Европейская экономическая комиссия**Комитет по внутреннему транспорту****Всемирный форум для согласования правил
в области транспортных средств****Рабочая группа по вопросам освещения
и световой сигнализации****Восемьдесят седьмая сессия**

**Правила ООН, касающиеся источников света,
и Сводная резолюция по общей спецификации
для категорий источников света****Предложение по поправке 9 к Сводной резолюции
по общей спецификации для категорий источников
света (CP.5)****Представлено экспертом от Международной группы экспертов
по вопросам автомобильного освещения и световой
сигнализации (БРГ)***

Приложение 3, спецификация LR4/2, таблица 1, сноску 9 изменить следующим образом:

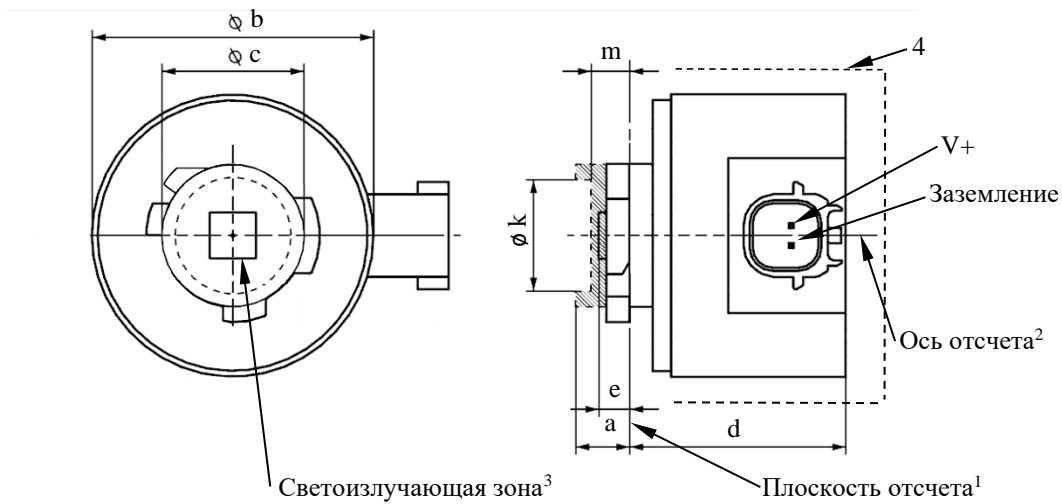
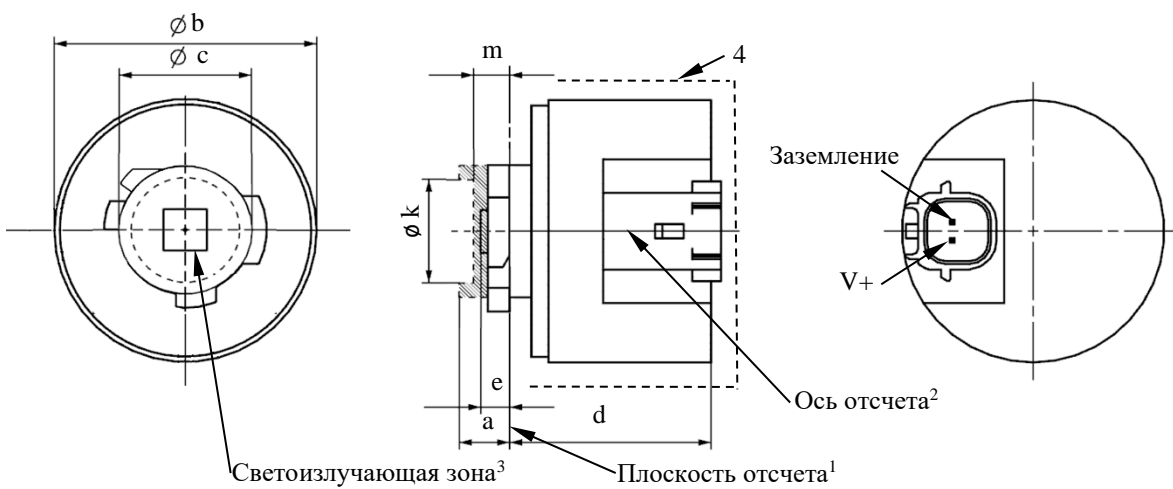
«⁹ Длина светового центра; в ходе измерения обе функции эксплуатируются одновременно; метод измерения см. в приложении К к публикации МЭК 60809, издание ~~3.3~~ **4**».

Рис. 2

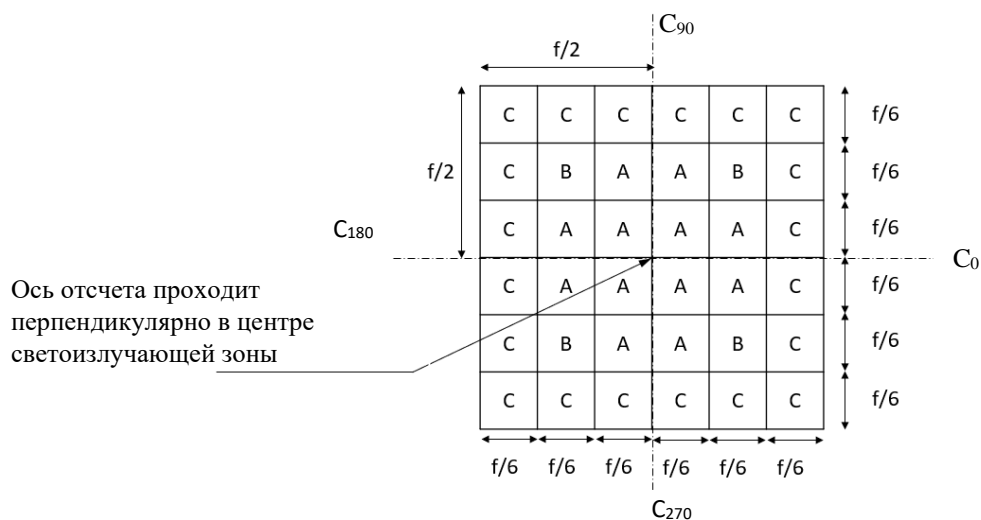
Положение светоизлучающей зоны проверяют с помощью «системы шаблона», изображенной на рис. 2, на котором показана проекция зоны при визуализации под углом $\gamma = 0^\circ$ при $e = 3,0$ мм в плоскостях C_{90} и C_{180} (значения C и γ определены на рис. 3).

Характер распределения светового потока, происходящего из СИЗ, как показано на рис. 2, должен соответствовать требованиям, указанным в таблице 3. Все числовые значения должны быть приведены в % от общего светового потока, излучаемого в направлении визуализации из зоны штыкового соединения, т. е. из зоны окружности диаметром $s = 18,5$ мм (см. рис. 1).

Рис. 3

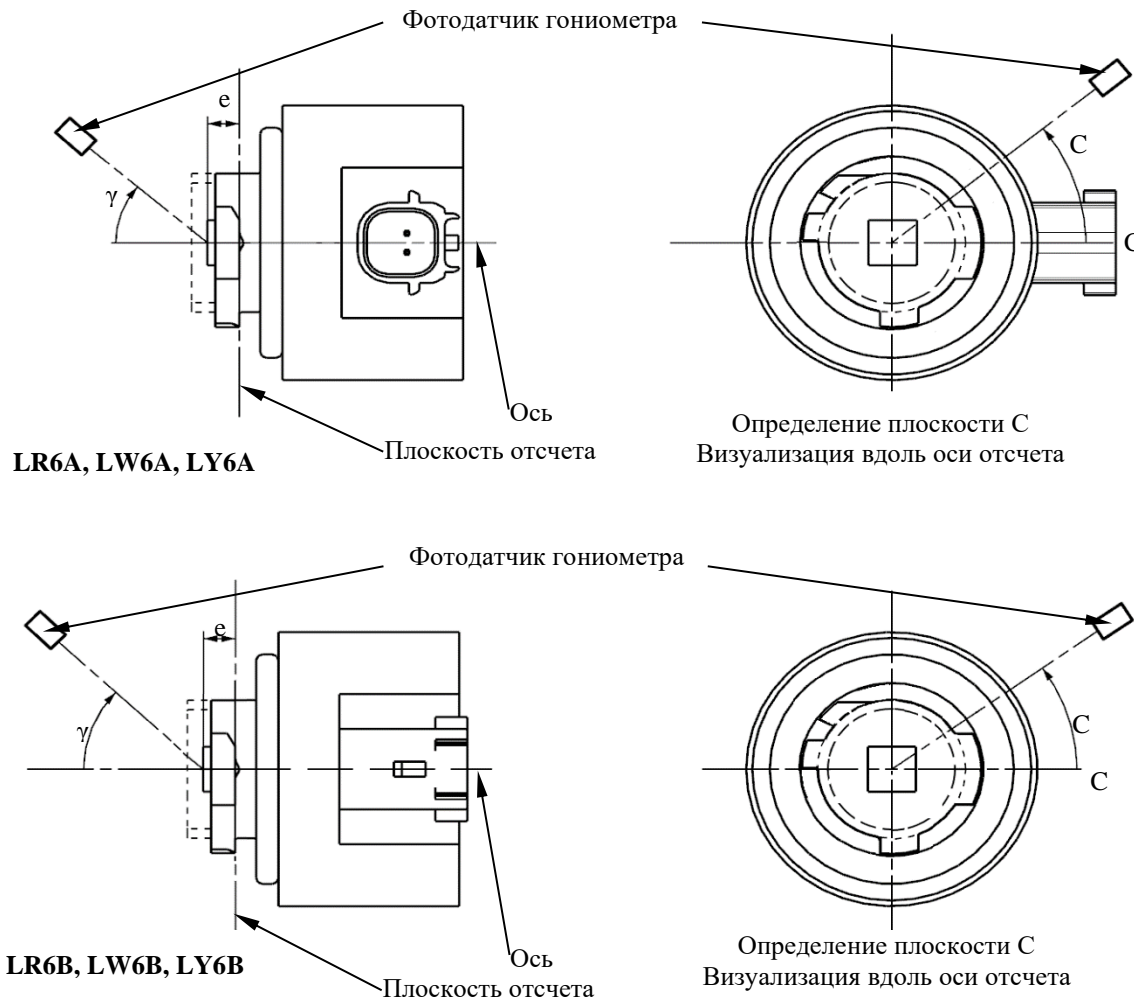
Источник света устанавливают на плоской пластине с соответствующими монтажными клеммами. Пластины устанавливают на столик гониометра с помощью соответствующего крепежного устройства таким образом, чтобы ось отсчета источника света совпала с одной из осей вращения гониометра. Соответствующая регулировка в целях измерения показана на рис. 3.
